**AREA TECNICA
Settore Territorio**

**VALUTAZIONE AMBIENTALE STRATEGICA
DELLA VARIANTE AL PGT DEL COMUNE DI VERGIATE***ai sensi della DCR 13/03/2007 n. 351, della DGR 10/11/2010 n. 761 e della DGR 25/07/2012 n. 3836***1. PREMESSA**

Figura 4 - da sinistra PGT vigente e proposta di ripermimetrazione in variante

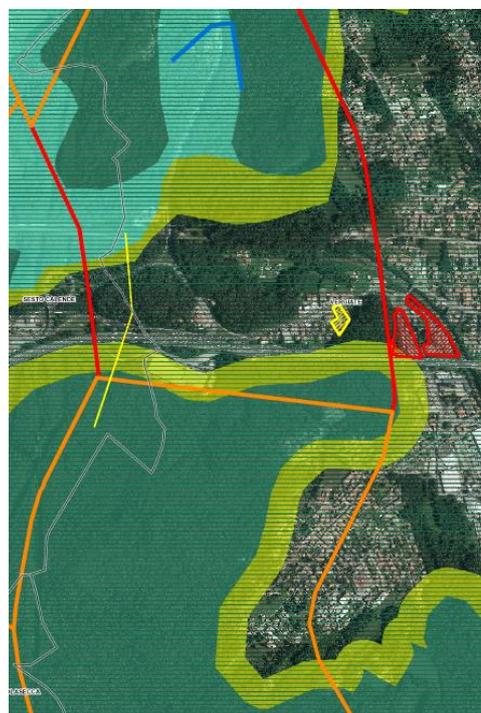
verificare anche il Bilancio escludendo le porzioni di suolo libero gravate dal suddetto vincolo, anche ai fini della valutazione circa la qualità delle aree ed il rispetto dei criteri insediativi del PTR.

Stante le modifiche apportate, si valutano superate le criticità relative al sistema ambientale, come di seguito meglio dettagliato.

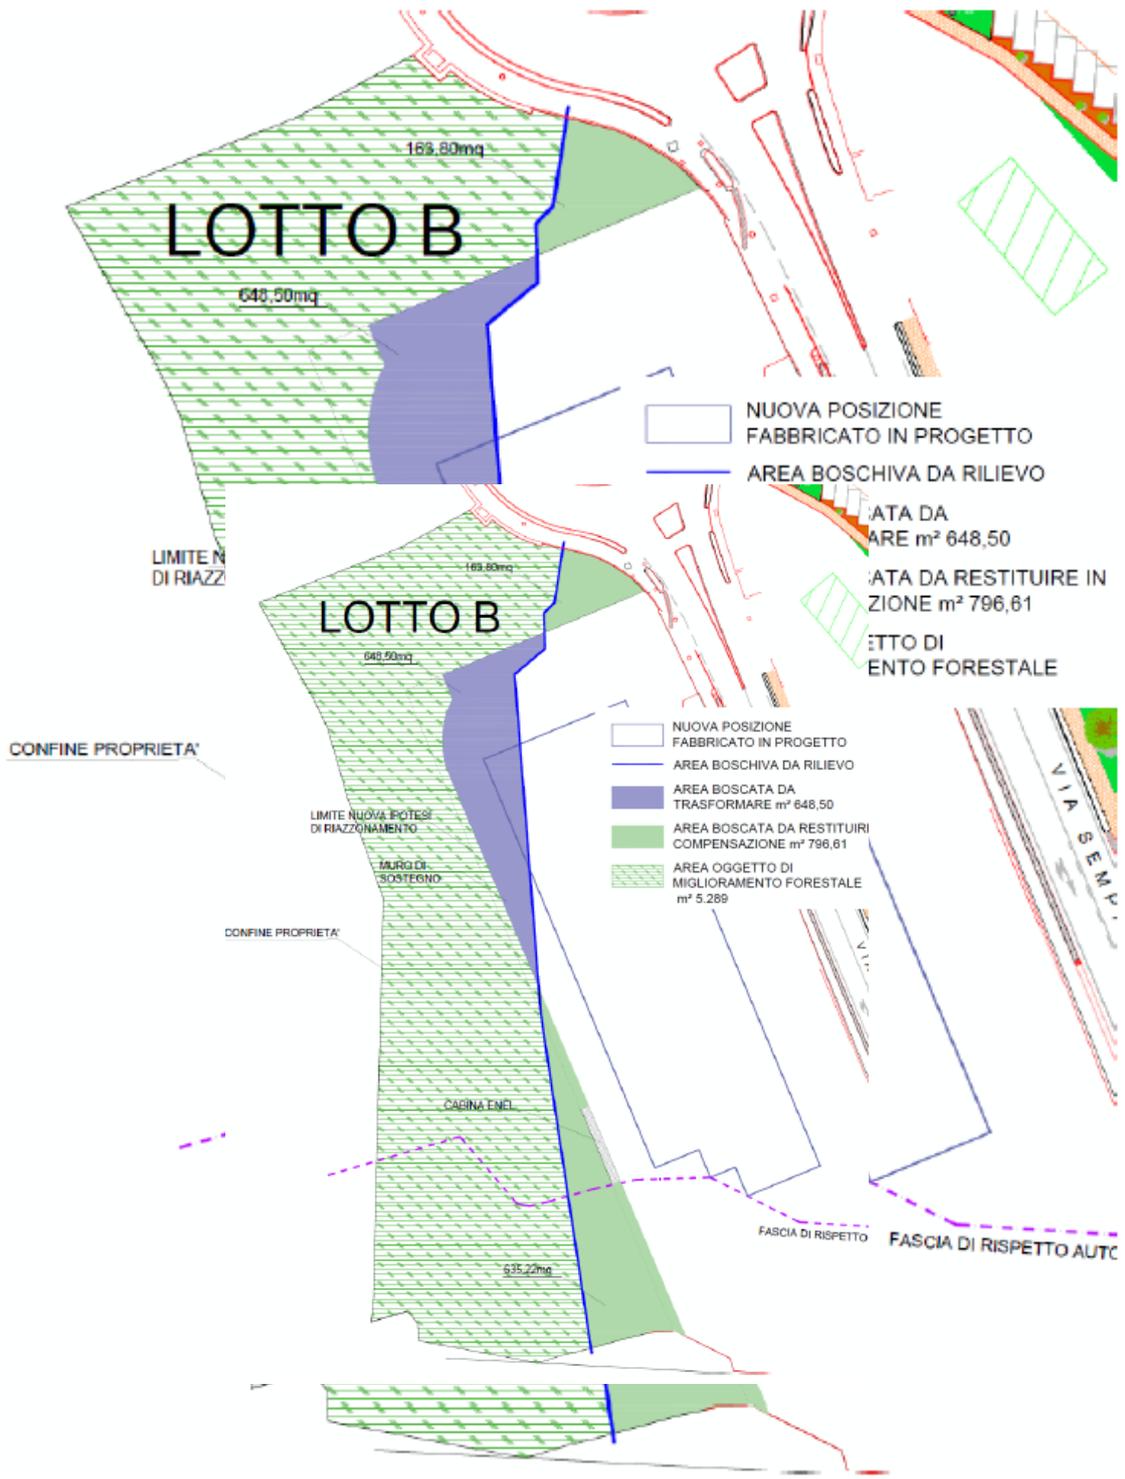
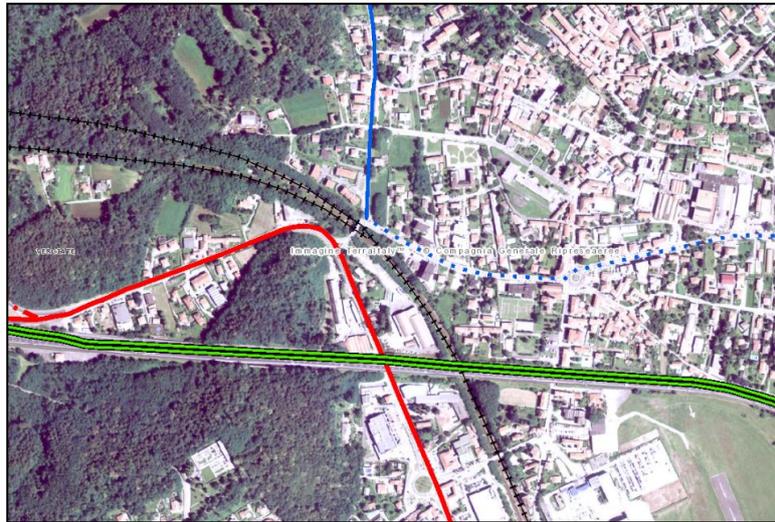
In relazione al tema delle **connessioni e degli ecosistemi**, il progetto di reintegro funzionale degli edifici in stato di abbandono dell'AR05 rivede la configurazione geometrica dell'ambito, sia rispetto alla previsione del PGT vigente, sia rispetto alla proposta presentata nella fase preliminare di *scoping* (vedi figura n. 3).

La conversione del comparto da produttivo a commerciale ha comportato la ridefinizione dell'ambito di rigenerazione, che rettificando il perimetro trapezoidale originario, viene ad assumere una forma rettangolare più idonea alla sua rifunzionalizzazione. La Variante in riduzione, risultato di una mediazione tra esigenze di riorganizzazione degli spazi e rispetto delle fasce di pertinenza del sistema viabilistico, porta a un vantaggio sotto il profilo ecologico, legato a una minor interferenza con le unità dei disegni di reti ecologiche. Nello specifico la riqualificazione dell'ambito, traslato verso ovest e verso nord, porta a minimizzare l'interessamento di un elemento primario della RER nonché ad escludere l'interferenza con la fascia tampone della REP e il *corridoio regionale primario ad alta antropizzazione*, di collegamento tra la ZPS Canneti del Lago Maggiore/ZSC Palude Bruschera a nord e la ZPS Boschi del Ticino, perimetrata lungo l'omonimo corso d'acqua, a sud.

Sotto il profilo forestale, le sottrazioni di superfici di modesta estensione della porzione di nord-est del comparto sono compensate dalla restituzione di aree di riduzione della porzione edificata, che ridefiniscono in ampliamento il margine dell'ambito boschivo, senza interessare nella versione definitiva le formazioni di maggior pregio naturalistico rappresentate dalla pineta a pino silvestre. La riqualificazione assume una connotazione quali-quantitativa prevedendo, sia interventi di piantumazione di superfici attualmente

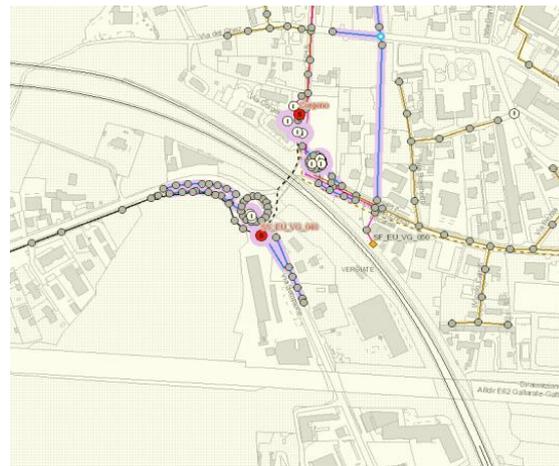
L'intervento, così come individuato, ricade parzialmente al di fuori del perimetro dell'agglomerato, sarà, pertanto, necessario che il Comune di Vergiate condivida con l'Ufficio d'Ambito la richiesta di modifica dell'agglomerato stesso (in termini di perimetrazione). A tal proposito si evidenzia che qualsiasi modifica degli agglomerati deve essere approvata dal CdA dell'Ufficio d'Ambito di Varese, dalla Conferenza dei Comuni e, in ultima istanza, dal Consiglio Provinciale.

Non vengono valutati i carichi in termini di AE derivanti dall'attuazione dell'intervento, tuttavia, vista la capacità residua dell'impianto, si può ipotizzare che non possano esserci particolari problemi. Il Rapporto Ambientale, a pag. 60, riporta che l'area – come rilevabile dal PUGSS - è servita dalla rete fognaria che collette al depuratore di Gavirate. Tale informazione non è corretta in quanto l'area, come precedentemente riportato, ricade nell'agglomerato che conferisce al depuratore di S. Euroasia (vedi figura a seguire: a sinistra estratto da RA (PUGGS) – a destra estratto webgis Alfa).

Si rileva, inoltre, che non vengono effettuate considerazioni relativamente all'applicazione del regolamento regionale sull'invarianza idraulica.

Valgono comunque le seguenti prescrizioni:

- gli edifici di nuova costruzione dovranno essere allacciati alla pubblica fognatura nel rispetto del nuovo R.R. 6/2019 e del Regolamento del Servizio Idrico Integrato approvato il 22.03.2022 dal CdA dell'Ufficio d'Ambito;
- qualora ve ne fosse presenza, per gli scarichi industriali e di prima pioggia dovrà essere attivata la relativa procedura autorizzativa (AIA, AUA, ex art 208 d.lgs 152/2006, ex art 124 d.lgs 152/2006...);
- tutti gli interventi di nuova edificazione dovranno essere conformi alla normativa vigente in materia di invarianza idraulica R.R. n.7/2017 aggiornato con R.R. n.8/2019.
